株式会社タカチ電機工業

## 製品仕様変更のご案内

■ 仕様変更対象型番：HF-G90

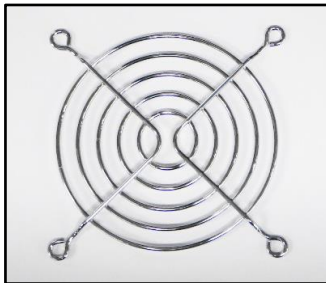
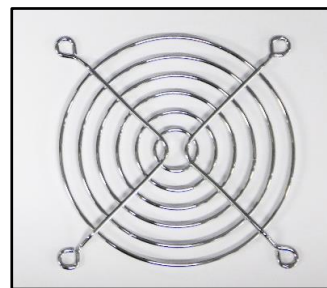
鉄線が5本

鉄線が6本

### 変更箇所

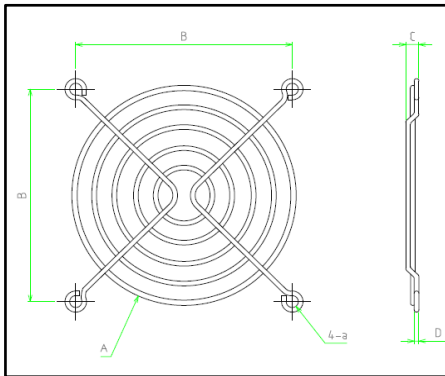
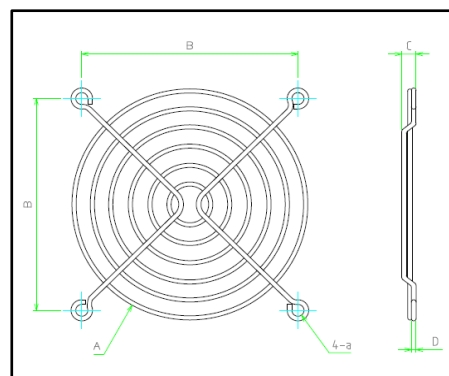
型番	A	B	C	D	a	表面処理	標準価格
HF-G 90	85.5	82.5	5	1.8	M4用	ニッケルクロームメッキ	▼ 210

HF-G 90	90	82.5	5.5	1.8	M4用	ニッケルクロームメッキ	▼ 210
---------	----	------	-----	-----	-----	-------------	-------

- 変更の理由：購入元のデザイン変更のため。
- 変更の時期：現在庫が無くなり次第順次切り替えになります。
- 2019-2020総合カタログからの型番の変更はございません。
